AMPLIACION N°2 A LA SUSPENSIÓN N°1			
NO DEL PROCESO EN EL SECOP	LP-002-2025		
CONTRATO No	494	**FECHA DE SUSCRIPCIÓN**	14 DE NOVIEMBRE DE 2025
CLASE DE CONTRATO:	OBRA		
CEDENTE	N/A		
TIPO DE PERSONA	NATURAL		
CONTRATISTA:	CARLOS ANDRÉS SALAZAR ROJAS C.C N°6.805.417 DE BOGOTÁ D.C.		
OBJETO:	"ADECUACION Y MEJORAMIENTO DEL CENTRO DE CONVIVENCIA EN LA ZONA URBANA DEL MUNICIPIO DE SAN VICENTE DEL CAGUÁN, CAQUETÁ."		
VALOR DEL CONTRATO:	QUINIENTOS TREINTA Y DOS MILLONES DE PESOS ($532.000.000) MCTE		
FECHA DEL ACTA DE INICIO DE LA INTERVENTORIA:	24 DE NOVIEMBRE DEL 2025		
FECHA DE INICIO:	24 – 11 – 2025		
FECHA DE TERMINACIÓN INICIAL:	23 – 02 – 2026		
MODIFICATORIO N°1:	19 – 02 – 2026		
FECHA DE TERMINACIÓN ACTUALIZADA	23 – 03 – 2026		
FECHA DE SUSPENSIÓN	23 – 02 – 2026		
FECHA DE AMPLIACIÓN N°1	23 – 03 – 2026		
FECHA DE AMPLIACIÓN N°2	07 – 04 – 2026		
FECHA DE REINICIO	07 – 05 – 2026

Edificio Centro de Convivencia Cuidadana, trabajos de inspección bajo el anden

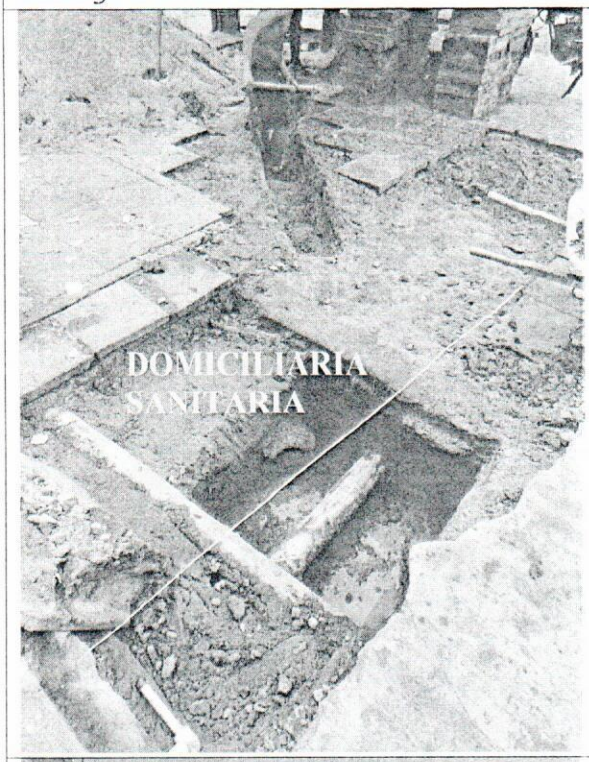
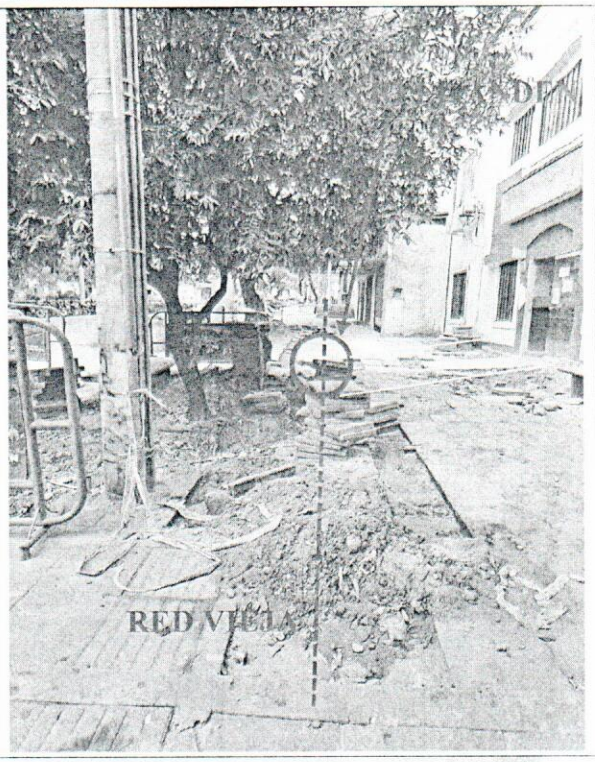
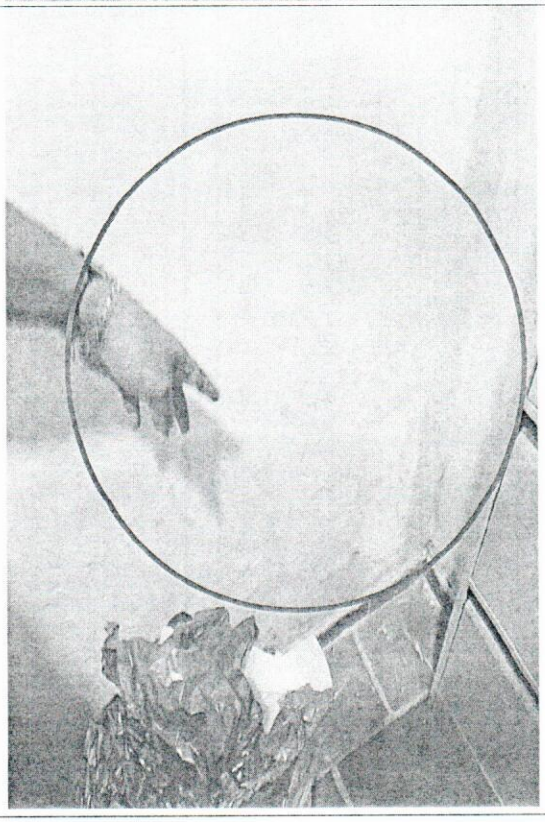
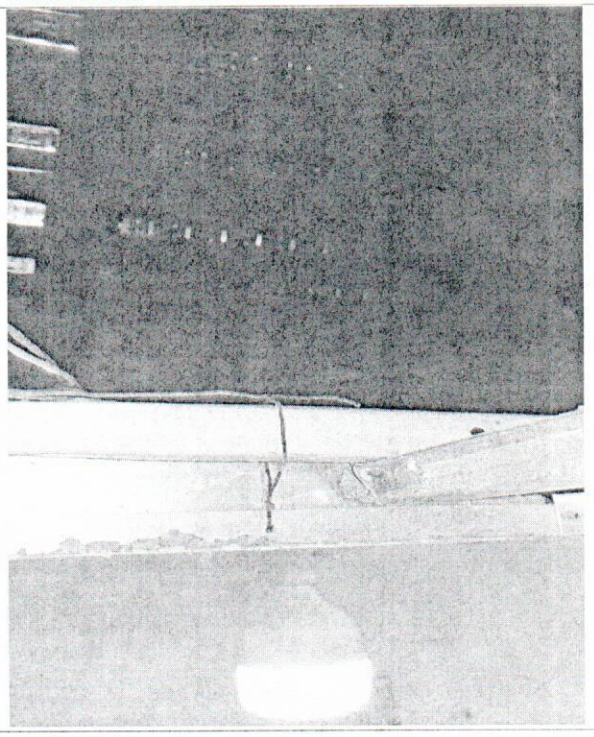
- *Adecuación del andén completo, ya que el proyecto solo contempla reparar una zona que se hundió, luego de excavar en la zona afectada se pudo evidenciar una red sanitaria antigua, a la cual, se conectan las aguas lluvias y servidas, pero dicha red junto con un pozo de inspección están deteriorados, al igual que las acometidas se encuentran obstruidas por completo, es evidente que las afectaciones de las baterías sanitarias se derivan de los daños en las acometidas y la red a la que descargan, en campo se evidenció que existe una red nueva en la vía, pero nunca se hicieron las conexiones de las domiciliarias a dicha red.*
